Do wszystkich Wykonawców**ZP/14/2023****Dotyczy: przetargu nieograniczonego na zaprojektowanie oraz budowę Łódzkiego Centrum Recyklingu w Łodzi przy ulicy Zamiejskiej 1.**

- I. Na podstawie art. 135 ust. 1 oraz 2 ustawy Prawo zamówień publicznych (dalej ustawa Pzp) Miejskie Przedsiębiorstwo Oczyszczania – Łódź Sp. z o.o. udziela wyjaśnień na zgłoszone w toku przedmiotowego postępowania wnioski o wyjaśnienie treści SWZ:

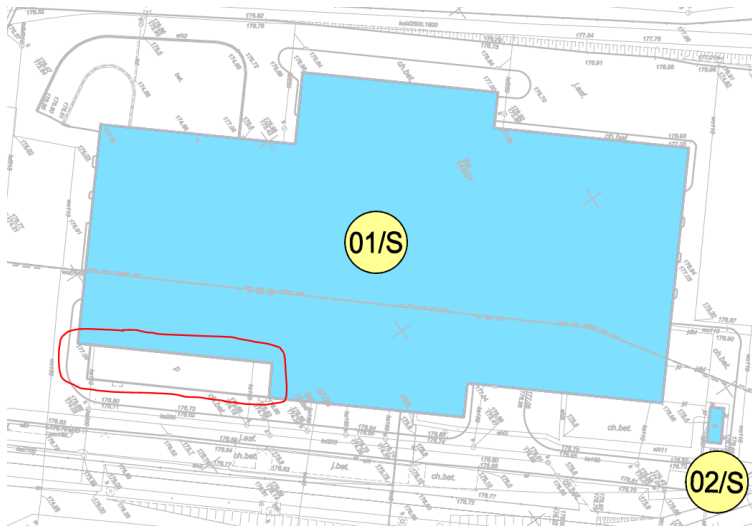
26. Dotyczy wszystkich pomieszczeń, dla których powinny zostać dostarczone biurka: proszę o wskazanie minimalnych wymiarów biurek.

Wyjaśnienie: Zgodnie z wymaganiami prawa w zakresie BHP oraz ergonomii, jednak nie mniej niż 1,6 x 0,8 m.

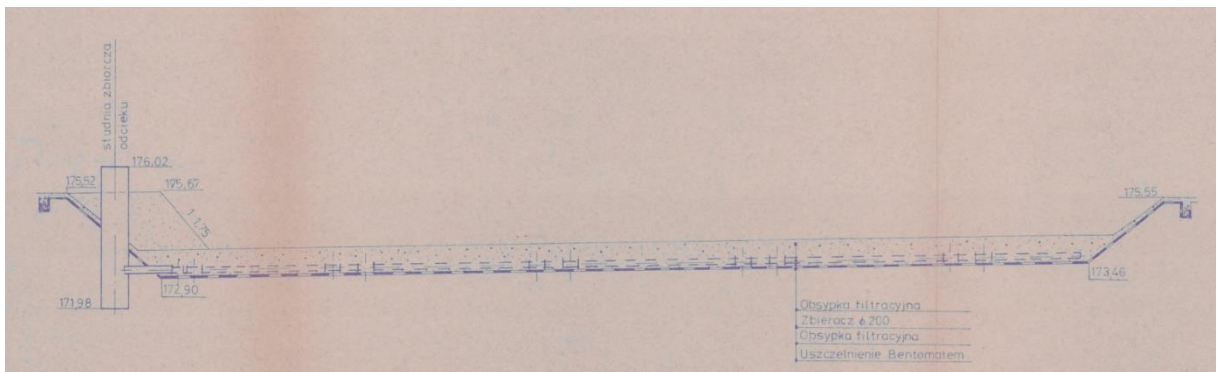
Jeżeli Zamawiający nie wyrazi zgody na dostosowanie zapisu do obowiązujących przepisów, to prosimy o konkretne wyjaśnienie co Zamawiający rozumie pod pojęciem „najbardziej skrajne warunki” ? Prosimy o ich określenie wraz z wartościami skrajnymi jakie należy przyjąć w projekcie, gdyż dla jednego wykonawcy skrajne warunki będą wynikały z najwyższych wymagań regulowanych przepisami, a dla innego skrajnymi warunkami mogą być wszelkie ww. anomalie pogodowe więc brak określenia o jakie parametry chodzi spowoduje, że oferty nie będą porównywalne i dodatkowo mogą być niepotrzebnie zawyżane.

Wyjaśnienia: Zamawiający modyfikuje zapisy PFU (rozdział 1.4.5) w sposób następujący:

„...Projekt ma uwzględniać najbardziej skrajne warunki zgodnie z obowiązującymi przepisami, normami oraz zasadami wiedzy technicznej, jakie wystąpią podczas wykonywania robót budowlanych i w okresie eksploatacji zakładu, obejmujące między innymi najwyższe i najniższe poziomy wód gruntowych i warunki klimatyczne, temperatury zewnętrzne oraz temperatury generowane przez poszczególne procesy technologiczne (szczególnie biosuszenie)...”

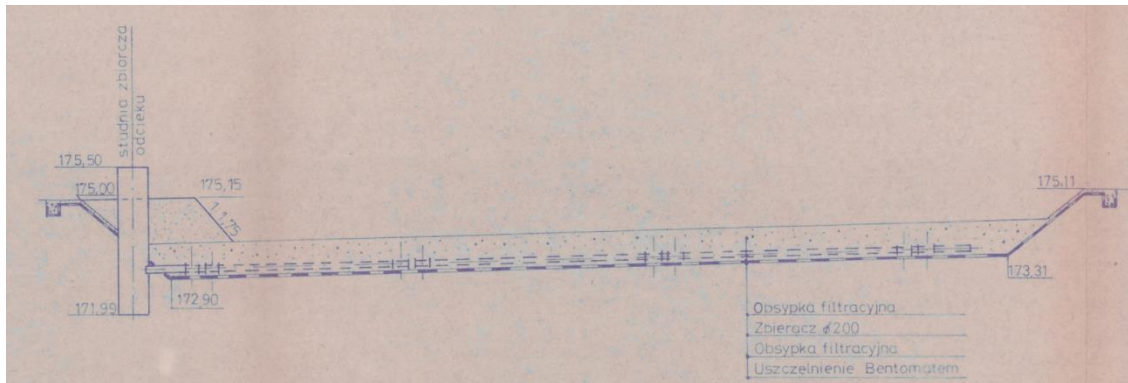
- a) Co Zamawiający rozumie pod pojęciem „*gruntu rodzimego*” (zgodnie z odpowiedzią nr 67 pismo: ZP_14_2023_Odpowiedzi_4.pdf z 18.07.2023) do poziomu, którego ma usunąć zalegające odpady? Na omawianym terenie w wielu miejscach występują grunty nasypowe - antropogeniczne, nie są to grunty rodzime.
- b) Teren hałdy odpadów jest rozległy więc działania w tym terenie ponoszą za sobą wysokie koszty, z tego względu prosimy o jednoznaczne określenie, najlepiej pokazanie na przekrojach – zał. 16 do PFU, do jakiej rzędnej zostaną usunięte odpady wraz z istniejącą infrastrukturą? Czy np. dla niecki A będzie to:
 - usunięcie całości do rzędnej 171,98 m (jak dno studni odcieku),
 - czy może cały teren na równo do rzędnej 172,90 (jak najniższy punkt niecki)
 - czy też tylko w miejscu studni do rzędnej 171,98 a pod hałdą odpadów ze spadkiem do rzędnych 172,90-173,46?
 - itd.?

a jak będzie to wyglądało w przypadku niecki B?

- a) Grunt który występuje pod elementami hałdy (uszczelnienia).
- b) Od rzędnej 172,90 do 173,46 m n.p.m.
Do rzędnej od 172,90 do 173,31 m n.p.m.
- c) Tak. zamawiający nie przewiduje zasypywania niecki we własnym zakresie. Niemniej nie wymaga również od przyszłego wykonawcy obligatoryjnego zasypywania niecki.
- d) Biorąc pod uwagę fakt, że na chwilę obecną nie ma możliwości stwierdzenia, czy remediacja w ogóle będzie konieczna, ani określenia zakresu oraz skali tej remediacji, nie ma też możliwości określenia parametrów, których dotyczy zapytanie.
